Informe Consolidado de Solicitud de Aclaraciones, Rectificaciones y/o Ampliaciones Complementario a la Declaración de Impacto Ambiental del Proyecto "Parque Eólico Dañicalqui"

Nombre del Titular : Eolica Dañicalqui SpA
Nombre del Representante Legal : Christian Roy Evans Rahal
Dirección : Avda. El Golf N°40, Depto. N°20. Comuna Las Condes

El presente Informe Consolidado de Solicitud de Aclaraciones, Rectificaciones o Ampliaciones a la Declaración de Impacto Ambiental del proyecto "Parque Eólico Dañicalqui", contiene las observaciones generadas en virtud de la revisión de la Adenda.

Figura 1, Superposición de medidas CAV N°9 “Plan de protección y recuperación de parches de bosque esclerófilo colindante a las obras” y área afecta corta por obras del proyecto

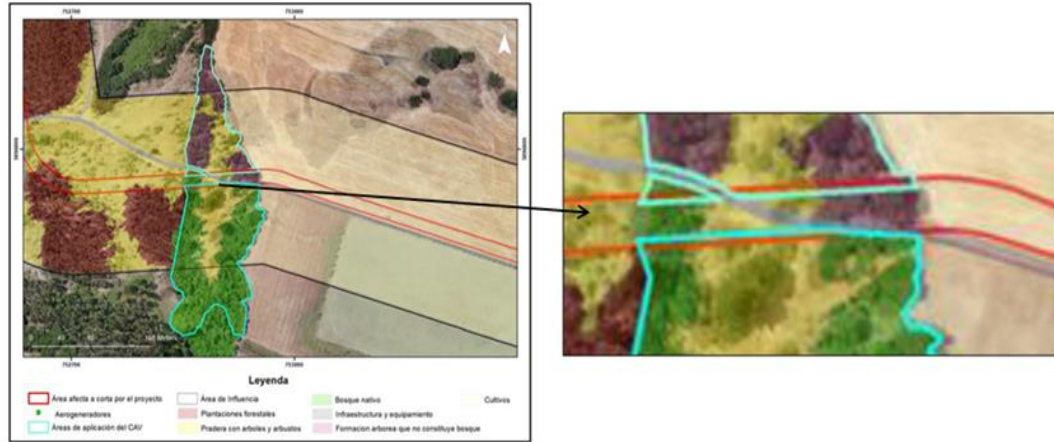
68.2. Respecto al “Anexo 7. Actualización Compromisos Ambientales Voluntarios de la Adenda”, específicamente al CAV N°9 “Plan de protección y recuperación de parches de bosque esclerófilo colindante a las obras”, se solicita al Titular corregir los polígonos asociados a este compromiso, debido a que existe una superposición entre estos y las obras del proyecto (Figura 1).
